Avis délibéré
de la Mission régionale d'autorité environnementale
Provence-Alpes-Côte d'Azur
sur le projet du "hameau des Grands Bois" et du télésiège de
"l'Homme de Pierre" et la mise en compatibilité du PLU de
Risoul (05)

N° MRAe
2022APACA15/3056
2022APPACA18/3057-3101

SYNTHÈSE

Figure 2: Plan d'aménagement du hameau des Grands Bois (source: étude d'impact)

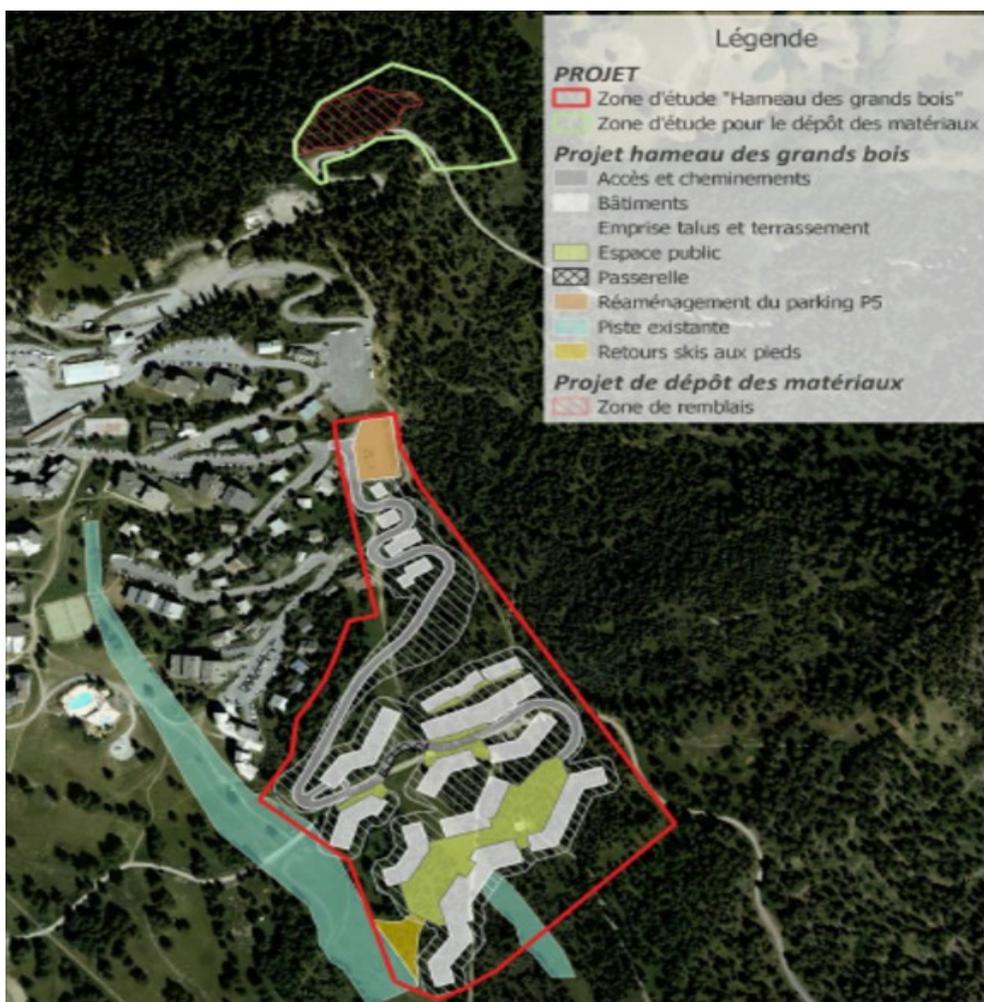
La MRAe relève que les enjeux et les incidences de la création du hameau des Grands Bois d'une part et du télésiège de l'Homme de Pierre d'autre part, auraient mérité d'être étudiés au sein d'une seule et même étude d'impact, ces opérations étant corrélées dans un objectif commun d'augmentation de la fréquentation du domaine skiable de Risoul. Cette démarche aurait permis d'appréhender les impacts globaux liés à la réalisation de ces deux opérations constitutives d'un projet global, dont les incidences se conjuguent sur le même site, et de mettre en place des mesures cohérentes dans le cadre de la démarche ERC.

La MRAe constate que les deux opérations du projet ne sont pas évaluées dans leur ensemble, contrairement à ce que prévoit l'article L122-1-III-5° du code de l'environnement¹². En effet les exutoires desdits déblais ne sont pas intégrés au périmètre du projet ni même complètement connus à ce stade, à l'exception d'une zone Nd dédiée à un stockage. Il en va de même pour les travaux nécessaires pour réalimenter la réserve d'eau potable collinaire qui doit alimenter le hameau des Grands Bois à partir de la ressource du Pré du Laus, qui n'ont pas été inclus dans le périmètre du projet de l'étude d'impact.

La MRAe recommande de revoir le périmètre du projet en considérant l'interdépendance des opérations de hameau des Grands Bois et du télésiège de l'Homme de Pierre donc en y intégrant la totalité des opérations nécessaires à leur réalisation (gestion des déblais excédentaires, alimentation en eau potable).

Figure 4: Localisations des aires d'étude des opérations (source:MRAe)

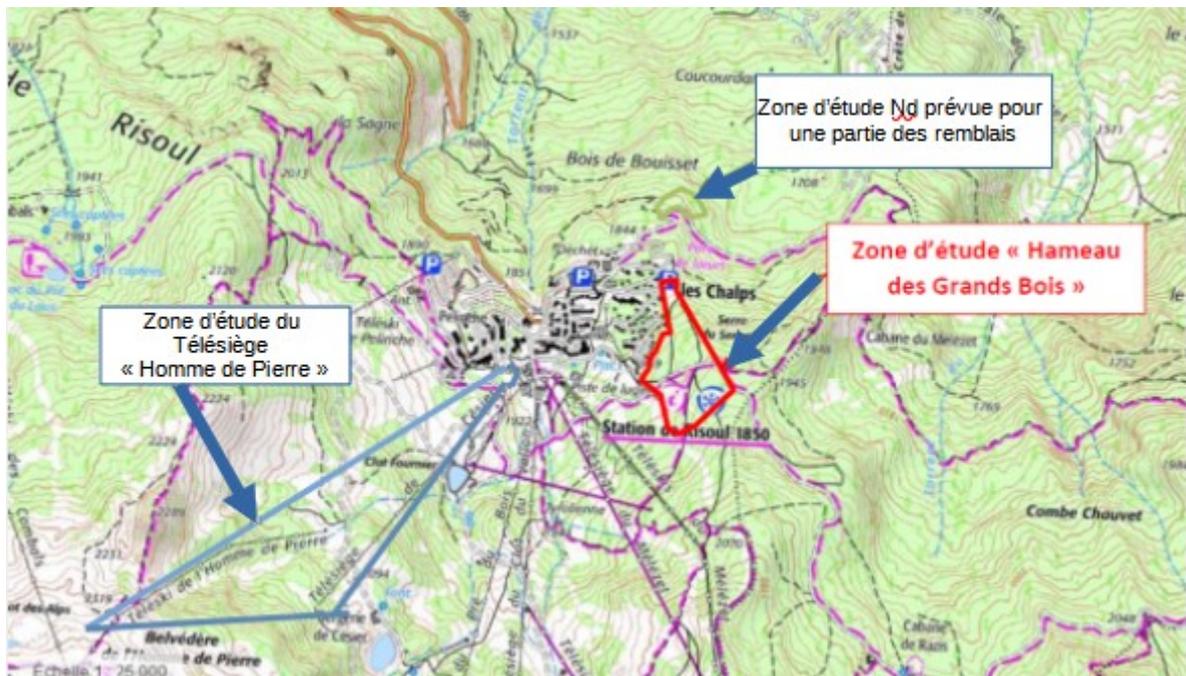
L'aire d'étude de chaque opération est définie dans les études d'impact HGB et TSHP (respectivement p24 et p90). La MRAe constate l'absence d'une aire d'étude relative au projet global intégrant les incidences des deux opérations (cf. L122-1-III-5° CE).

De plus, l'aire d'étude retenue pour le hameau des Grands Bois n'intègre pas les incidences liées aux activités du domaine skiable de la Forêt Blanche, dans une vision d'ensemble des secteurs susceptibles d'être impactés par le projet (Risoul comme Vars). La MRAe estime qu'il est nécessaire de les prendre en compte pour appréhender de manière globale les impacts potentiels du projet sur la base d'un périmètre plus large, bien au-delà de la seule emprise au sol des installations prévues, en intégrant en particulier une évaluation de l'augmentation des flux de touristes que le projet est susceptible d'engendrer.

La MRAe recommande de redéfinir l'aire d'étude du projet global, afin d'être en mesure de produire une analyse complète des incidences directes et indirectes des deux opérations HGB et TSHP (sur la base de la nouvelle fréquentation de la station) touchant à la fois les communes de Risoul et de Vars.
